产品及制程变更通知单 (PCN)

文件编号: MS-PCN-299

TLB6-A1PV

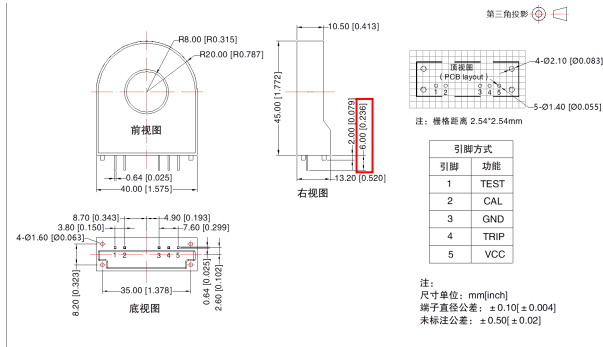
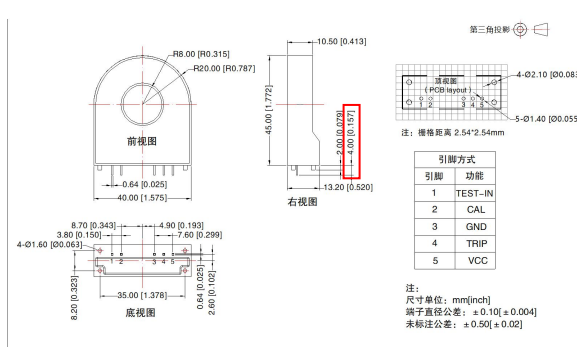
1、产品端子长度变更

变更前:

变更后:

1、产品端子长度变更, 6.00mm 变更至 4.00mm

2、产品性能不变
